## PĀRSKATS PAR VEIKTAJIEM LABOJUMIEM

*Atbilstoši Vides pārraudzības valsts biroja (VPVB)*

*14.02.2020. vēstulei Nr.5-01/137*

*par ietekmes uz vidi novērtējuma ziņojumu*

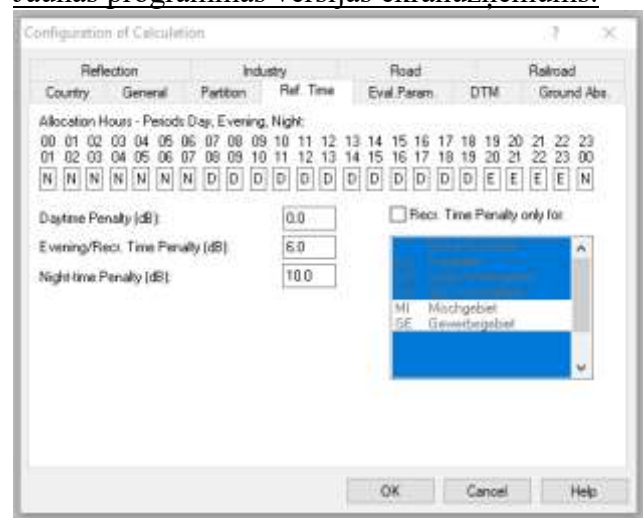
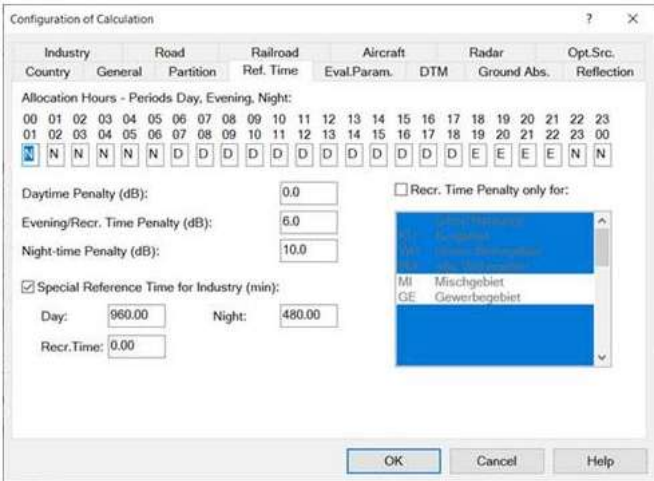
7. Lūdzam skaidrot, kā izmantotā datorprogramma nodrošina vides trokšņa aprēķinu, ņemot vērā to, ka saskaņā ar Birojā iesniegtajiem ievaddatiem datorprogrammā nav mainīti iestatījumi references laikam (Reference Time), kas ir gan dienas laika, gan vakara laika summa (960 min). Vai gadījumā, ja modelī definētais iekārtu darbības laiks (Operating Time)<sup>4</sup> atšķiras no iestatījumos definētā references laika (Reference Time), aprēķins netiek veikts kļūdaini? Lūdzam skaidrot aprēķina gaitu un to, vai nebija koriģējams arī references laiks. Nepieciešamības gadījumā lūdzam veikt novērtējuma precizējumus.

References laika intervāls ir laika intervāls, par kuru jāaprēķina vidējais skaņas spiediena līmenis, ņemot vērā patiesās avota darbības stundas. Norādītie references laiki attiecas uz visiem trokšņa veidiem un ir primāri attiecināmi uz tā saukto kombinēto parametru novērtējumu (piemēram,  $L_{\text{diena,vakars,nakts}}$ ,  $L_{\text{diena,vakars}}$ ,  $L_{\text{diena,nakts}}$ ,  $L_{\text{vakars,nakts}}$ ). Laika korekcija nav attiecināma uz atsevišķa novērtējuma parametriem –  $L_{\text{diena}}$ ,  $L_{\text{vakars}}$ ,  $L_{\text{nakts}}$ . Rūpnieciskiem trokšņa avotiem references laiki ir svarīgi tikai tad, ja attiecīgā avota dialoglodziņā ir aktivizēta opcija “darbības laiks (Operating Time)” un norādīts darbības laiks.

<p>rūpnieciskiem avotiem (minūtēs). Noklusējuma vērtība ir 960 minūtes (16 stundas) dienas laikā (vakars tiek uzskatīts par dienas daļu), 480 minūtes (8 stundas) nakts laikā – šie laiki ir bijuši noklusējuma iestatījumi iepriekšējās CadnaA programmas versijās (sk. ekrānuzņēmumu).</p>  <p>Jāņem vērā, ka šie speciālie references laiki rūpnieciskajiem avotiem tiek izmantoti tikai, lai koriģētu avotu darbības laiku dienā/atpūtas laikā/vakarā. Dienas stundu sadalījumam laika periodiem “D”, “E”, “N” joprojām ir jāizmanto darba stundas.</p> <p><b><i>Ņemot vērā, ka atvērtais projekts ir sākotnēji uzsākts iepriekšējā CadnaA versijā, references laiki uzrādās izdrukā, bet aprēķinā definēta - Stundu/laika periodu sadalīšana, attiecīgi D=12h, E=4 h, N =8h. Kā arī ir veikta korekcija izmantojot “darbības laiks (Operating Time)”. Jaunajā programmas versijā netiek piedāvāta iespēja ievadīt rūpnieciskajiem objektiem speciālo references laiku.</i></b></p>
